NOTA

‘Review aanvullend onderzoek NAM ROW-2’ – registratienummer INK014913
Subsurface Scenarios for ROW-2 Casing Shear – Report EP20211120430

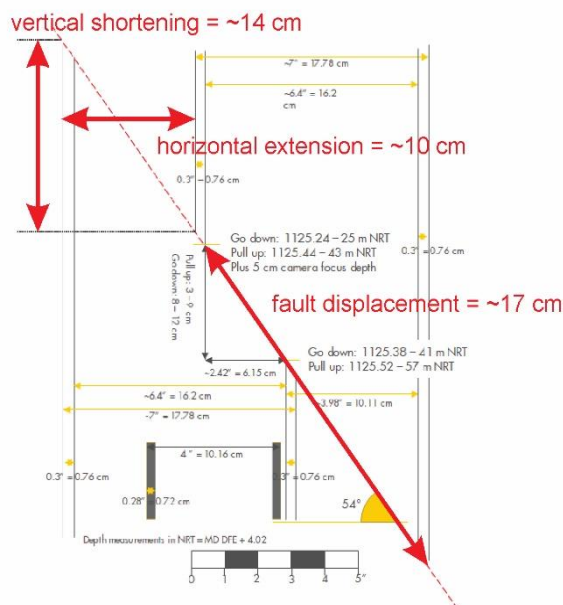
Beschouwen we nu de breuk in de buitenbuis zuiver vanuit een geometrisch standpunt (zie bijgevoegde figuur 3.7 (p. 19) met enkele persoonlijke aanvullingen), dan kunnen we vaststellen dat dit een **afschuivingsbreuk** (*normal fault*) is. De breukverplaatsing (*fault displacement*) is ongeveer 17 cm; er treedt ter hoogte van de breuk een verticale verkorting (*vertical shortening*) op van ongeveer 14 cm en een horizontale verlenging (*horizontal extension*) van ongeveer 10 cm. Elk van deze verplaatsingen dient een verklaring te krijgen.
